Doplňěk technické zprávy v rámci revize DPS č.K1-1, K2-2 dle Smlouvy o dílo ze dne 18.2. 2015 řešící:

<b>Název akce:</b>	<b>Oprava a rekonstrukce areálu klášterů Český Krumlov – část areál bývalého kláštera řádu sv. Kláry</b>
<b>Místo akce:</b>	Český Krumlov, areál mezi ulicemi Latrán a Pivovarská k.ú. Český Krumlov, 622931 <b>p.č.766/1 – K1, K3 p.č.711/1 – K2 p.č.712 – K4 p.č.766/2 – K5</b>
<b>Stavebník:</b>	<b>Město Český Krumlov náměstí Svornosti 1, 381 01 Český Krumlov IČ: 00245836</b>
<b>Partneři projektu:</b>	<b>Městské divadlo Český Krumlov IČ: 65006267 Horní ul. 2, 381 01 Český Krumlov Kontaktní osoba/ředitel: Jan Vozábal Tel.: 602 331 162 E-mail: jan.vozabal@divadlock.cz Manažer projektu: Ing. Kateřina Slavíková Tel.: 602 308 852 E-mail: katerina.slavikova@divadlock.cz</b>
<b>Generální projektant:</b>	<u>Sdružení pro zpracování projektové dokumentace akce opravy a rekonstrukce areálu klášterů Český Krumlov – část areál bývalého kláštera řádu sv. Kláry</u>  <i>Masák &amp; Partner s.r.o.:</i> Ing. arch. Jakub Masák autorizovaný architekt bez specifikace oboru č. autorizace: 03 086 Rooseveltova 39/575, Praha 6, 160 00 tel.: 777 121 003 e-mail: <a href="mailto:masak@masak-par

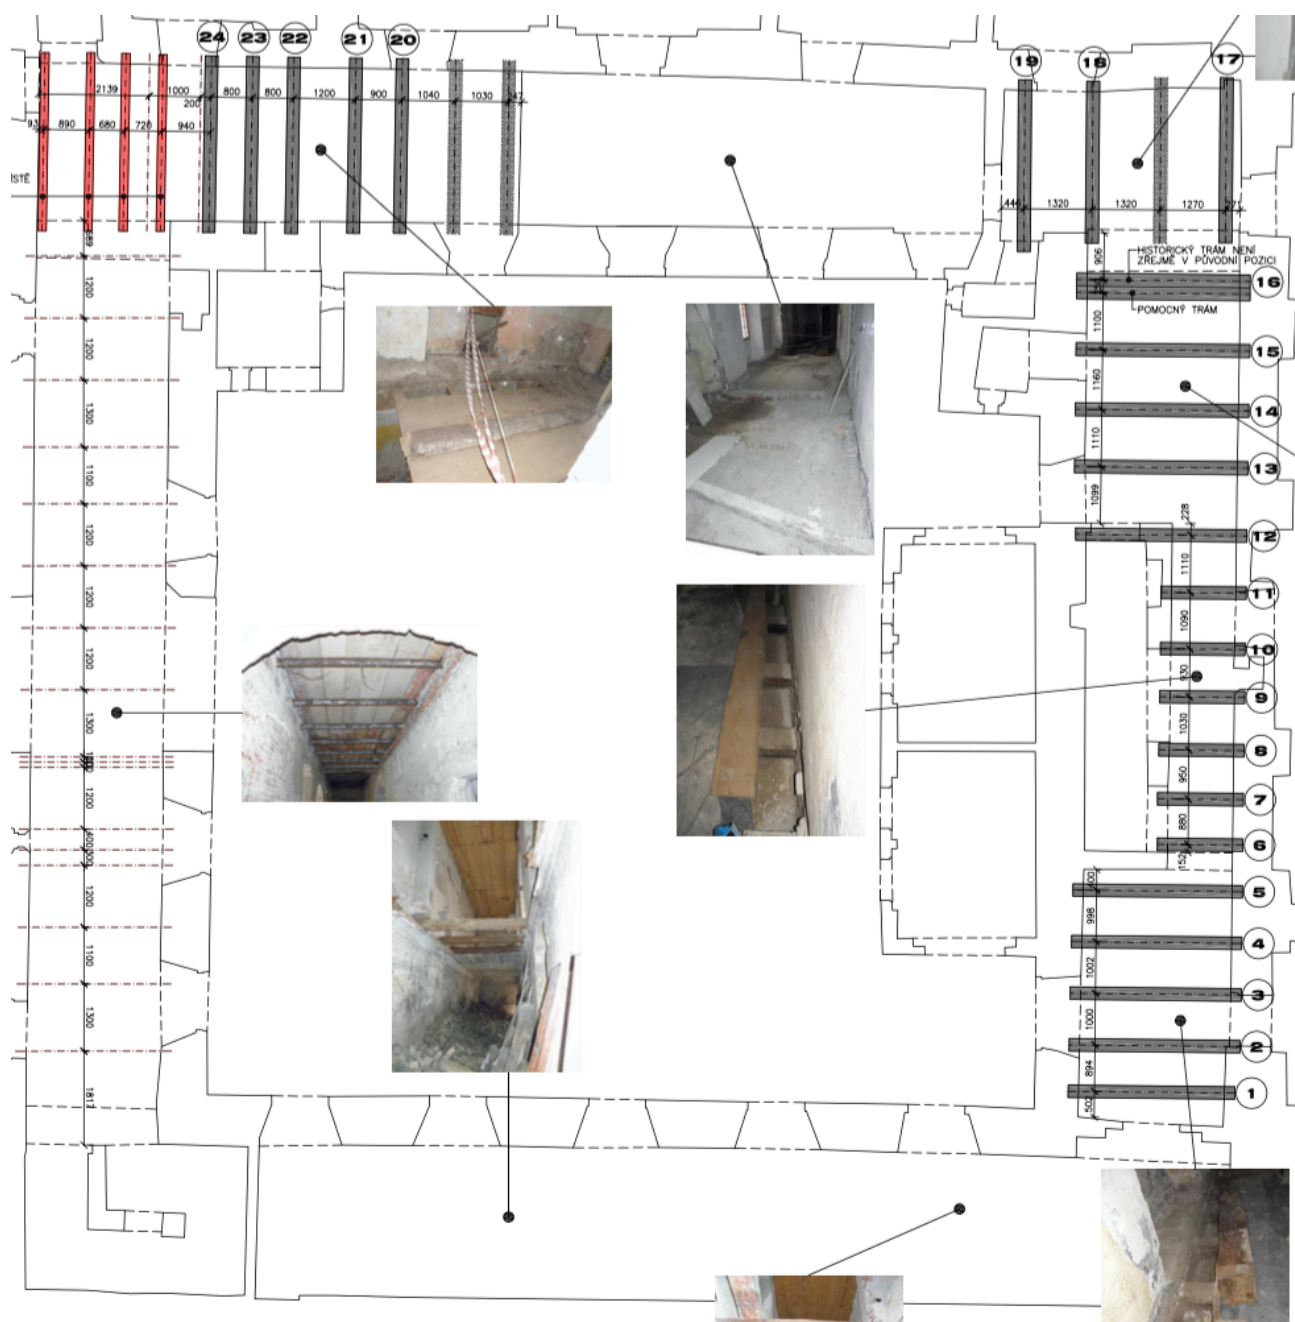
V rámci stavby a návaznosti na objevené gotické sklepy (viz.níže) je navržena úprava výšek nových podlah v části 1.NP (v závorce poznámka s popisem změny):

Výška podlahy v DPS 10/2011	Nově navržená výška
K1-1-014 0,000	+0,150 (z důvodu zastropení
sklepů, v části chodby nově navržená rampa 4,2% od vstupních dveří)	
K1-1-015 +0,250	+0,150
K1-1-016 +0,250 (prkenná)	+0,150 (cihelná dlažba)
K1-1-017a +0,250	+0,150
K1-1-017b +0,250	+0,150
K1-1-018 +0,250	+0,150
K1-1-020 +0,250 (prkenná)	+0,150 (cihelná dlažba)
	+0,300 (cihelná dlažba – schod
	z důvodu klenebního pásu
	v podlaze)
K1-1-021 +0,250	+0,150
K1-1-022 +0,250	+0,150
K1-1-025 +0,020 (prkenná)	+0,200 (z důvodu zastropení
sklepů, cihelná dlažba)

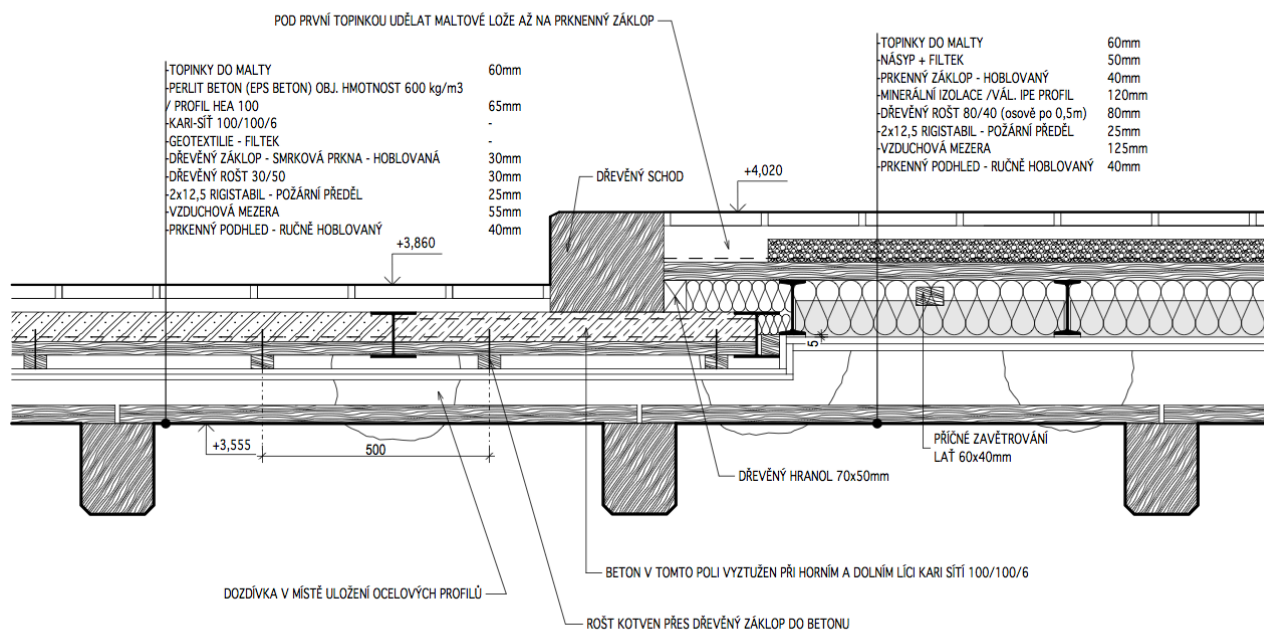
Gotické trámy nejsou na navrhovaný provoz unosné. Z tohoto důvodu je nutné nad nim realizovat novou stropní konstrukci, která bude zároveň požárním předělem mezi požárními úseky. Stropní konstrukce je navržena z ocelových I profilů. V místě stropních trámů č.20 – 24 je navržena snížená skladba:

Snížená skladba je z důvodů návazností výškových úrovních podlah 2.NP, schodiště a bezbariérového přístupu z výtahu do mj. sloupového sálu. Zároveň je nutné v této části z technologických důvodů tyto trámy osadit o cca 50 mm níže z důvodu realizace požárního předělu, který musí být ze spodní strany řádně přestěrkován.

Řešení v místě schodišťové stěny:

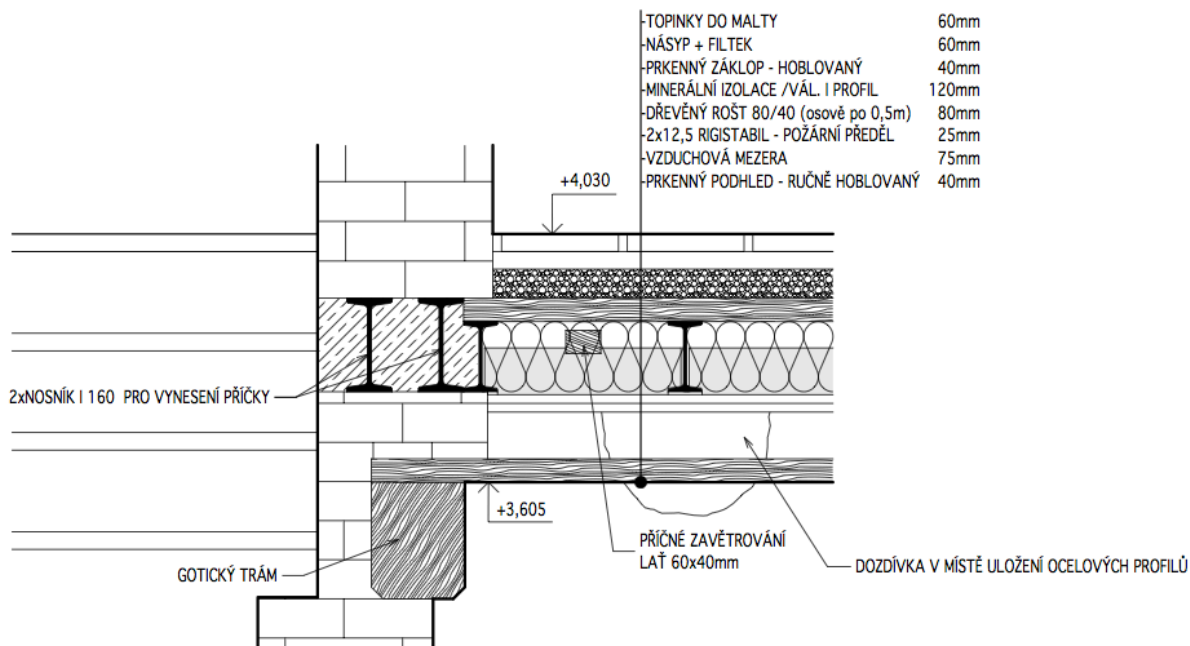
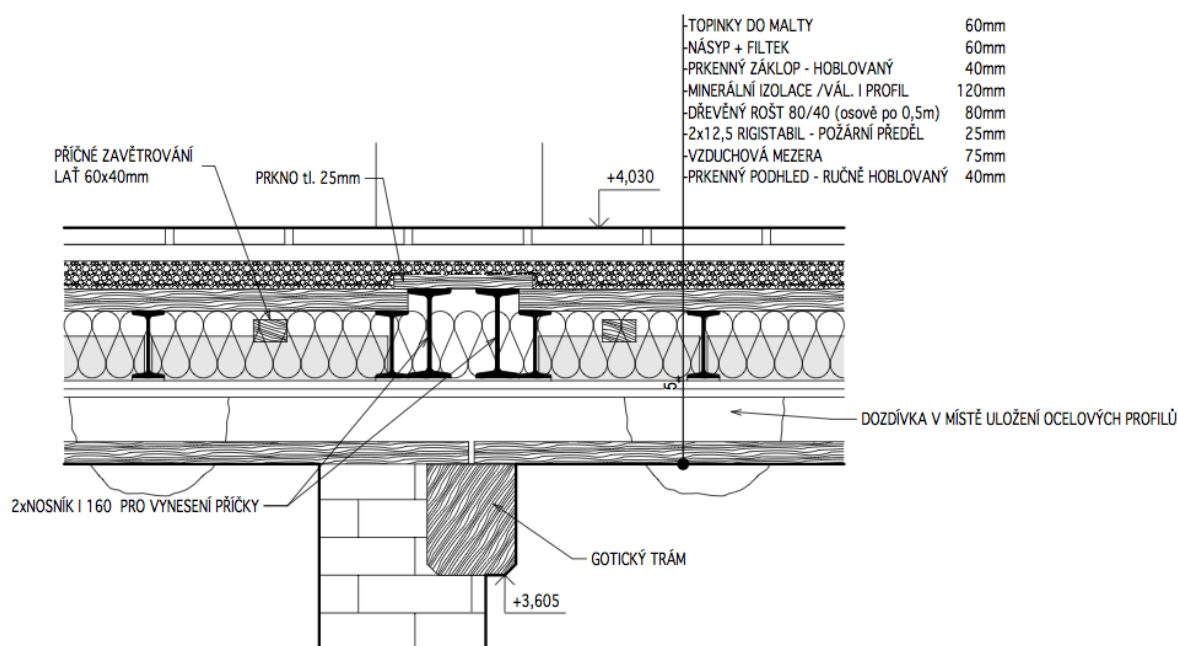
Detail vyvšení trámů č.17 – 19 z důvodu špatné únosnosti i po restaurování a vložení protéz:

Vkládaný prkenný podhled (záklóp) z ručně hoblovaných prken je na trámy pokládán po cca 1m kusech (dle rozteče trámů), prkno o délce 4 m bude rozřezáno a instalováno na trámy v řadě za sebou tak, aby průběžně pohledově navazovalo, záklóp je položen volně z důvodu ventilace, dilatace a revidovatelnosti dutiny a požárního předělu nad gotickými trámy, prkna mají dle analogie původního záklópu zkosené hrany pod úhlem 45°. V projektu je navržen záklóp ze 100% z nového masivního dřeva o šířce 300 – 400 mm, původní záklóp se zachoval z cca 15% plochy, po jeho ořezání napadených částí dřevokaznou houbou a chemické sanaci bude na stavbě rozhodnuto o jeho příp.využití např.v místnosti K1-1-038.

Replika biedermaierových kachlových kamen K1-2-007 (nahrazují v DPS navržený typový výrobek „empírových“ kamen) – X49:

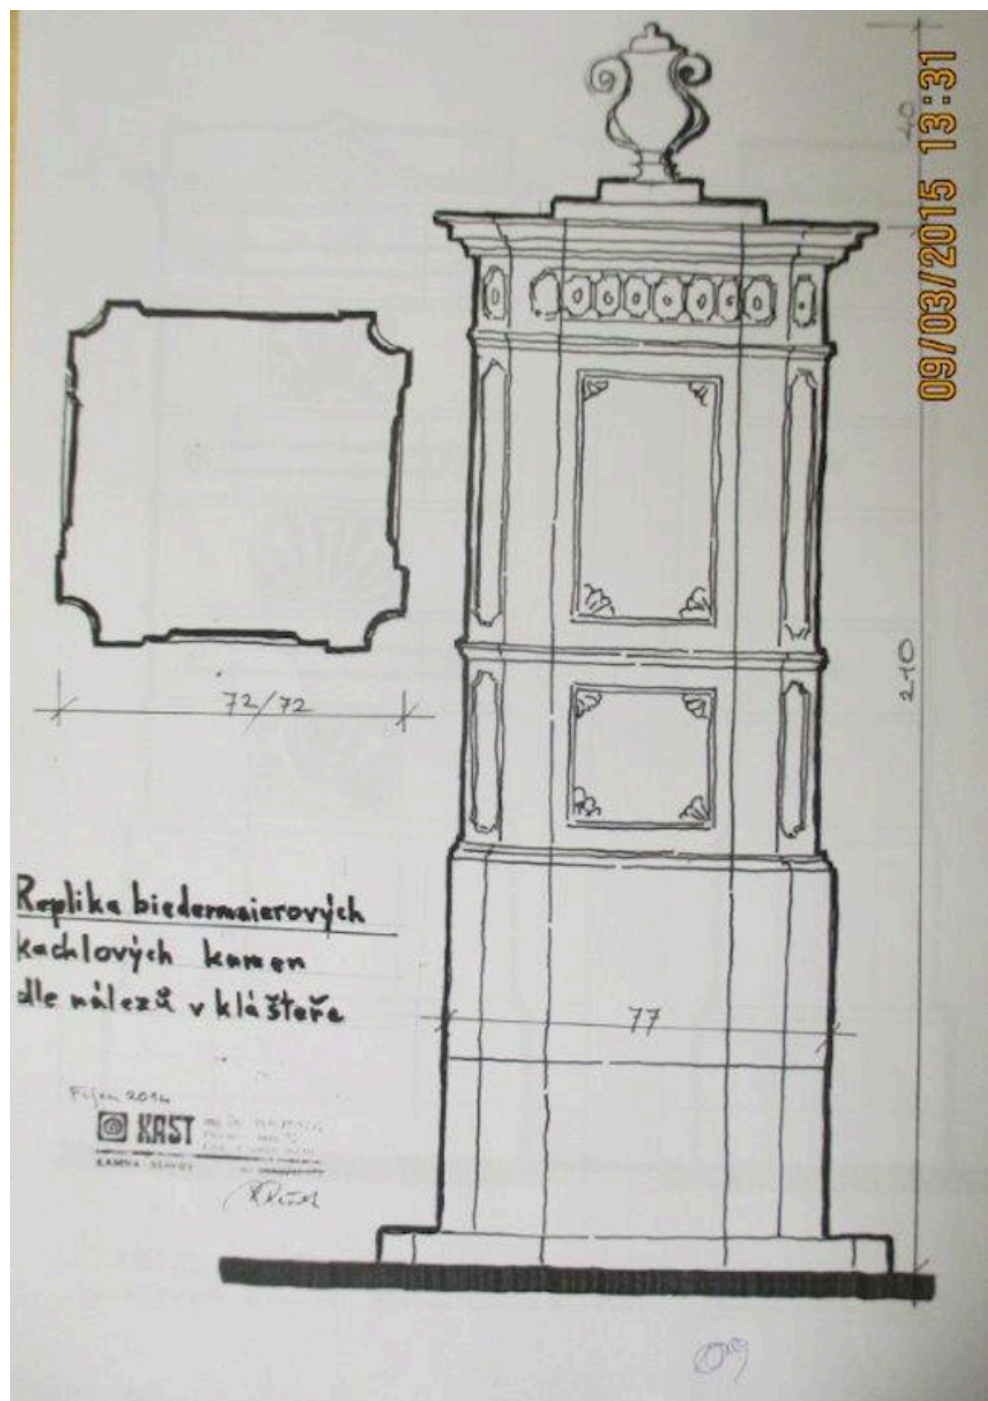
V souladu s projektem vybavení interiérů (dle zadání zadavatele) a s ohledem na fragmenty dochovaného vybavení daných interiérů, byly jako vhodné a možné, vybrány tři typy kachlových kamen:

Do velkého sálu se středovým pilířem K1-2-006 jsou navržena velká kamna barokní, zelená, kde byla dochována největší sbírka původních střepů z kachlů. Tato kamna jsou zajímavá svojí zvláštností, kde je použito zakřivení velké plochy nástavce pouze
